Dodatok č. 2 k ZMLUVE O DIELO

evid. u objednávateľa: č. 2022001671, evid. u zhotoviteľa: č. 3522EB
„Verejný cintorín – vstupná časť“, Rastislavova 83, Košice“

Zmluvné strany uzatvorili dňa 04.07.2022 zmluvu o dielo, ktorej predmetom je realizácia diela „Verejný cintorín – vstupná časť“, Rastislavova 83, Košice“ (ďalej len jej „zmluva“). Na základe spoločného konsenzu zmluvné strany pristupujú k uzatvoreniu dodatku č.2 k zmluve (ďalej len „**dodatok**“)

ZL č.4 – zmena dimenzie káblového žľabu, ručný výkop

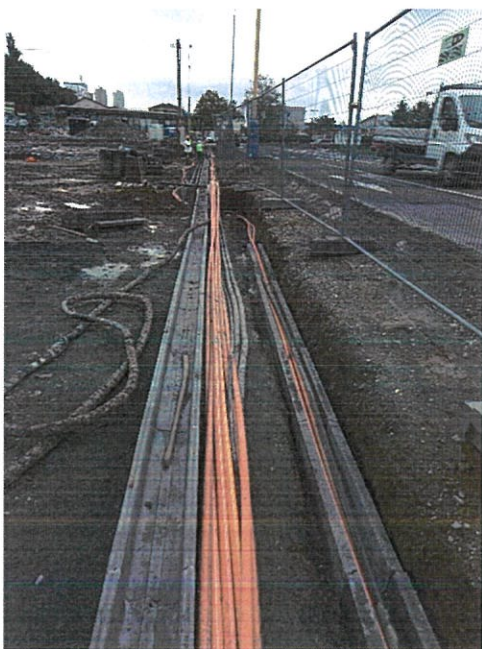
Podčasť: 01-2-1 - Úprava rozvodov Telekom preložka TF kábla zemné práce

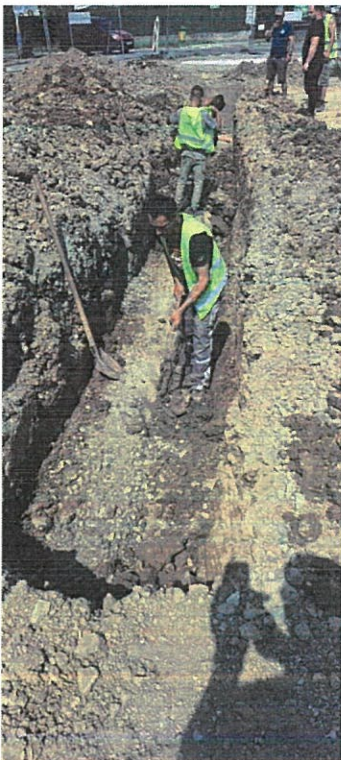
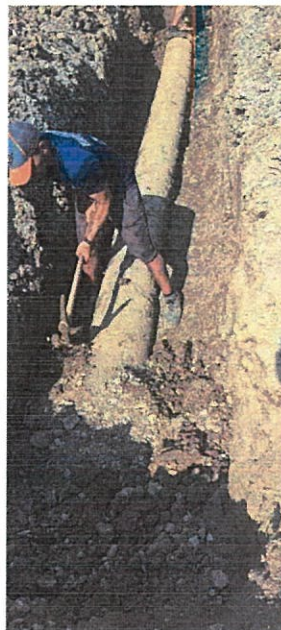
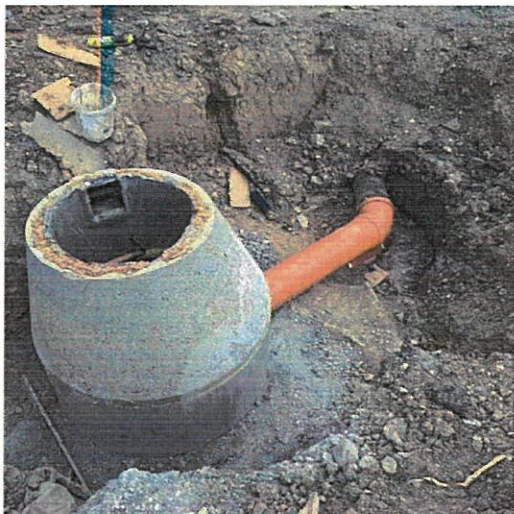
Cenový dopad zmeny na SO 03 – ZL č.15 – k 19.7.2023 zrealizované v plnom rozsahu

- Naviac práce: + 6 029,32 Eur bez DPH

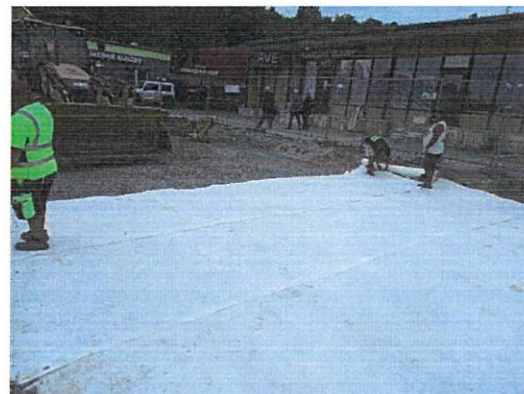
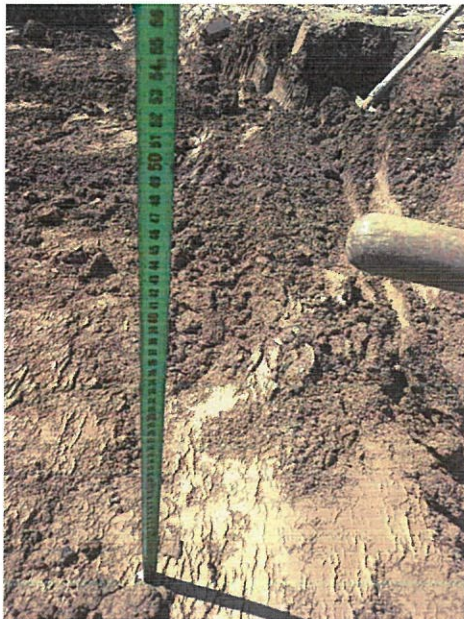
Cenový dopad zmeny na SO 03 – ZL č.17

- Naviac práce: + 6 612,60 Eur bez DPH

ZL č.21 – Preložka RIS skrine a časti NN káblov v majetku VSD na parc.466/. Košice-Juh, Rastislavova 83

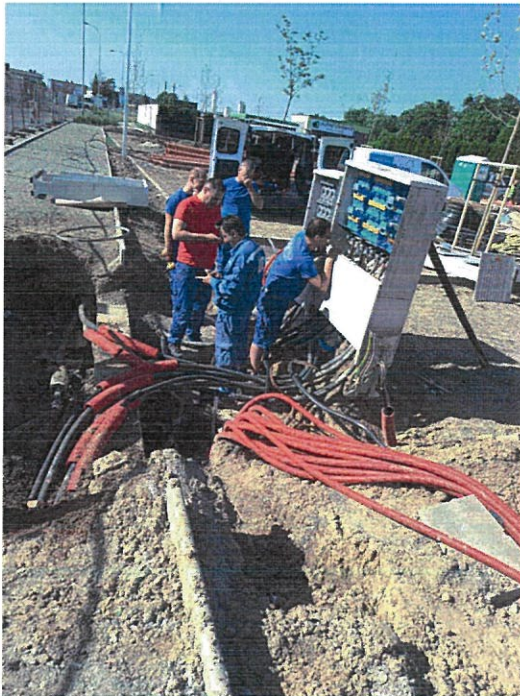
- na základe obhliadky technikov VSD, a.s. je požadované zníženie existujúcej skrine RIS a tým aj prekládka prívodných káblov k tejto skrini

- vzhľadom na nutnosť dodržania normy ohľadom hĺbky osadenia skrine a uloženia prívodných káblov, nakoľko existujúca RIS je nad úrovňou upravenej konečnej výšky parkoviska
- existujúca RIS vymenená za novú a zahĺbená v súlade s terénom – existujúce prívody odpojené a znovu zapojené v novej skrini, káble skrátené a vybavené novými káblovými koncovkami
- na základe požiadaviek technika prevádzky sietí VSD, a.s. Mareka Matviču, po obhliadke staveniska dňa 6.12.2022
- osadenie RIS realizované v zmysle aktualizovanej PD a VV spracovaného zodpovedným projektantom zo dňa 02/2023
